Modellname	Modell	Typ	Modelljahr	Datum
CBR1000RR Fireblade	CBR1000RR8 CBR1000RR9 CBR1000RRA	SC59	08, 09, 10	02-02-11
CBR1000RR Fireblade C-ABS	CBR1000RA9 CBR1000RAA	SC59	09, 10	Verfasser Honda Deutschland GmbH Customer Service Operation

## Unnormales Motorgeräusch (CBR1000RR Fireblade 2008-2010)

## 5. KUPPLUNGSHEBEL, KOMPLETT

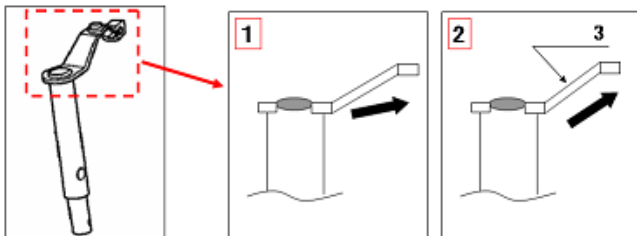
(1) Vor Austausch (2) Nach Austausch (3) Stanzung an der Stelle mit dem Pfeil.

## 6. AUFNAHME, KUPPLINGSSEIL

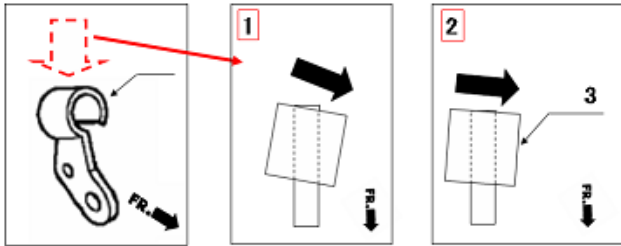
(1) Vor Austausch (2) Nach Austausch (3) Stanzung an der Stelle mit dem Pfeil.
